Assunto: Melhorias na sinalização viária.

**RELATÓRIO DE VISTORIA N.º 011/2022/CAMOB**

| LOCAL/ENDEREÇO DA VISTORIA:<br><b>Avenida Tucunaré, Portal da Amazônia</b>                                                    | REGIONAL:<br><b>Calafate</b>                   |

| MUNICÍPIO DE RIO BRANCO                         |  | PREFEITURA MUNICIPAL DE RIO BRANCO                   |  | Assunto: PROPOSTA DE SINALIZAÇÃO DE TRÂNSITO |  | Arq. E Urb. Sérgio dos S. Neves Junior     |  | Nº do Mapa: 09/2022/CAMOB |  |

FOTO 01 – AVENIDA TUCUNARÉ NÃO POSSUI SINALIZAÇÃO VERTICAL.

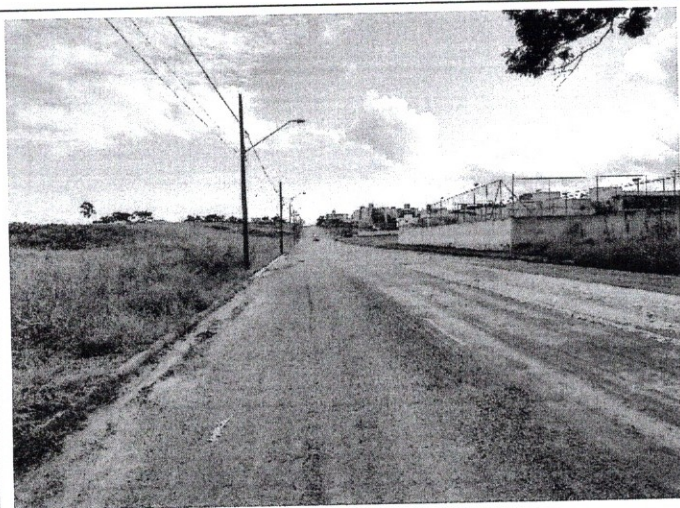
FOTO 02 – SINALIZAÇÃO HORIZONTAL ESMAECIDA.

FOTO 03 – AVENIDA APRESENTA BURACOS EM ALGUNS TRECHOS.

De acordo com vistoria realizada *in loco*, foi verificado que a Avenida Tucunaré se caracteriza como uma via local principal, a via não apresenta sinalização vertical, sendo a Placa R-1 de Parada Obrigatória a única encontrada em todo o trecho solicitado (Foto 01), a via supracitada está com a sinalização horizontal esmaecida (Foto 02), foi verificado também que a avenida possui buracos, sendo necessário reparos (Foto 03), foi observado também que a via é um dos principais acessos a cidade da justiça e a loteamentos habitacionais (Foto 04).

Diante dos fatos e visando a melhor segurança dos transeuntes, **recomendamos** que seja realizado a pintura da sinalização horizontal e a instalação de placas de sinalização verticais na Avenida Tucunaré no Bairro Portal da Amazônia de acordo com o mapa de nº 009/2022/CAMOB em anexo, requestamos também para que a Secretaria Municipal de Infraestrutura e Mobilidade Urbana - SEINFRA realize a reparação dos buracos da via para se obter maior seguridade do trânsito do local.
